Piano di lottizzazione riferito alla Rigenerazione e riqualificazione urbana del P.U.E. comparto n. 5.06B (delibera C.C. n. 106 del 27/07/2023)

## **STUDIO DI COMPATIBILITÀ IDRAULICA**

- **Integrazione** -

Nota del 12.03.2025, prot. 0100097/25 del Servizio del Genio Civile

**Figura 2.1**

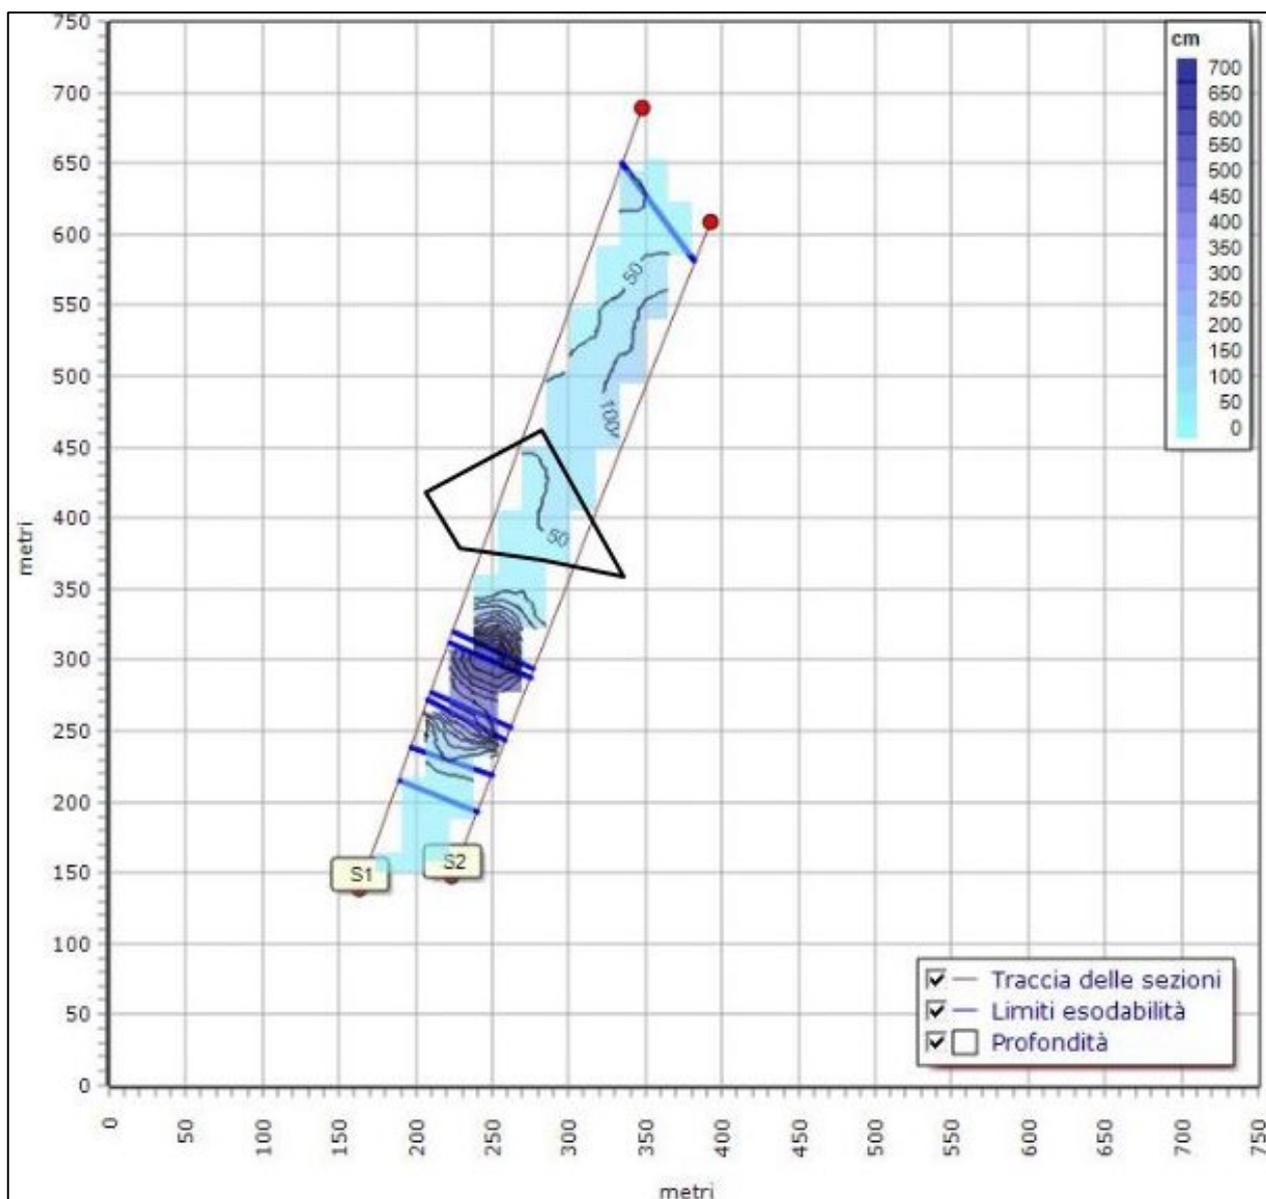
- essere corredato da elaborati grafici di dettaglio che illustrino le aree allagate e valutino le condizioni di esondabilità dell'area in esame;
  - quantificare la variazione della permeabilità dell'area ed i deflussi totali traferiti al corpo idrico

Le sezioni S1 e S2 sono state verificate per tempi di ritorno di 20, 50, 100 e 200 anni (Fig. 2.1).

Gli eventi che potenzialmente potrebbero interessare l'area di progetto sono quelli con tempi di ritorno  $Tr = 200$  anni per i quali, anche a seguito delle nuove verifiche condotte, si evince che il livello del massimo tirante idrico ipotizzabile è dell'ordine di **0,5 metri** (valore appartenente alla categoria di pericolosità P1 del PSDA).

*Livello idrico per eventi con Tr=200 anni (il poligono nero rappresenta l'area di studio)*
